Tips für die Konstruktion des Rauschzahl-Meßgeräts

(Hints for PANFI-Construction)

Rainer Bertelsmeier, DJ9BV
Hellmuth Fischer, DF7VX

In the meantime several noise figure meters have been successfully duplicated. Therefore a considerable amount of experience and comments have been collected about errors in the drawings and descriptions. So even after this short time a rather consolidated state has been achieved. In the following there are given corrections to the circuit diagrams, parts lists and procedures.

Figure 1/Bild 1: Revised Circuit Diagram IF-Strip/Korrigierter Schaltplan ZF-Teil

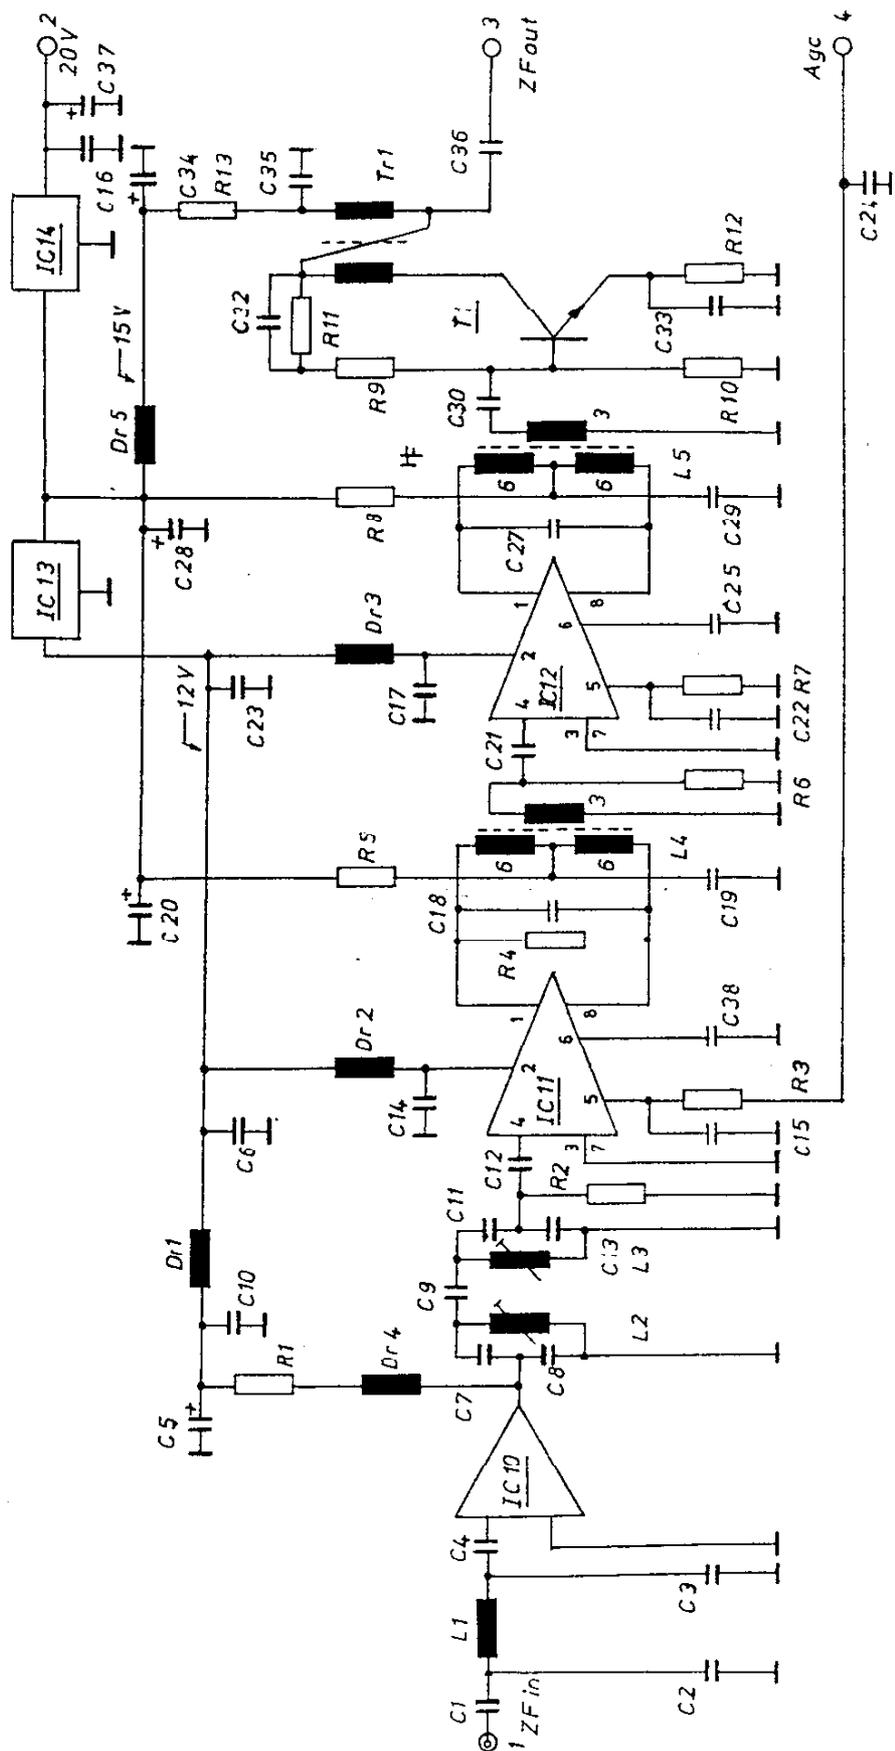
Der unter der Spule L2 angebrachte SMD Widerstand (56E) ist dort falsch platziert. Er gehört unter den direkt daneben angebrachten Kondensator (220pF). Die Spulen L4 und L5 erhalten 2x7 Wdg bifilar. Der Kondensator C 27 kann auf 39pF vergrößert werden. Der Widerstand R1 im B-Plan 470E, muß 390E groß sein. Die im B-Plan nicht bezeichneten Widerstände an den Anschlußpins 5 der ICs 11/12, sind 5k1 groß. (R3,7) In der Stückliste sind die Kondensatoren C10 und C19 mit einem falschen Wert angegeben. (0.1uF) Richtig sind 10nF. Die Kondensatoren C6, C16 und C24 im Schaltplan sind überflüssig. Sie sind auf der Printplatte nicht vorhanden. Die "Brücke Br" im B-Plan ist nicht mehr vorhanden. C 33 ist ein SMD Kondensator und auf der Unterseite (Lötseite) direkt am Emitter von T1 angebracht. Im alten B-Plan ist das nicht gekennzeichnet. Vergessen Sie nicht die Durchkontaktierung bei T1. Der Kondensator C34 ist im Schaltbild falsch eingezeichnet. Er befindet sich parallel zu C37. Die Kondensatoren C5 und C26 werden oben auf der Bestückungsseite auf die Leiterbahn gelötet. Beim Einbau der Spulen, L2,L3 die Durchkontaktierungen nach Masse, oben und unten verlöten, nicht vergessen. Der Kondensator rechts von IC13 (B-Plan) kann ein 10uF Tantal Kondensator sein. Der Transistor T1 muß mit einem Kühlkörper versehen werden. Die Spule L1 erhält eine Abschirmhaube. Die Kondensatoren C1,C2, C3 und C4 müssen dann geändert werden. (33 pF).

Wickelvorschrift für die Spulen L4/L5:

2 Cul Drähte (0.2 mm), 10 cm lang abschneiden und mit 4 Schlägen pro cm verdrillen. Dieses bifilare Paar wird dann auf den Spulenkörper gewickelt. Verschaltung siehe nebenan.

Wickelvorschrift für T1

2 Cul Drähte (0.2 mm), 10 cm lang, abschneiden und mit 4 Schlägen pro cm verdrillen. Dieses bifilare Paar wird dann auf den Ringkern gewickelt. Die Wicklung wird auf den gesamten Umfang des Kerns gleichmäßig verteilt. Verschaltung siehe nebenan.

SMD-resistor of 56 Ohms should be mounted directly under 220 pF Cap instead under L2. L4,5 have 2x7 turns instead of 2x6. C27 has to be increased to 39 pF. R1 should read 390 Ohms. R3 and R7 are not marked and should read 5.1 kOhms in the parts-placement diagram. C10 and C19 should read 0.01 uF instead of 0.1uF, as given in the parts list. C6, C16 and C24 are not required any longer in the circuit diagram. There are not on the PCB. Bridge "Br" is not in the parts-placement diagram any longer. C33 is a SMD-cap and soldered to the soldering side directly under T1. Check for soldering through of the emitter of T1. C34 is wrong in the circuit diagram. It is parallel to C37. C5 and C26 have to be solderd to the parts side of the PCB. The Cap on the right side of IC13 in the parts-placement diagram should have a value of 10uF. Coil L1 has to be shielded with a copper cap. C1, C2, C3 and C4 have to be changed to 33 pF.
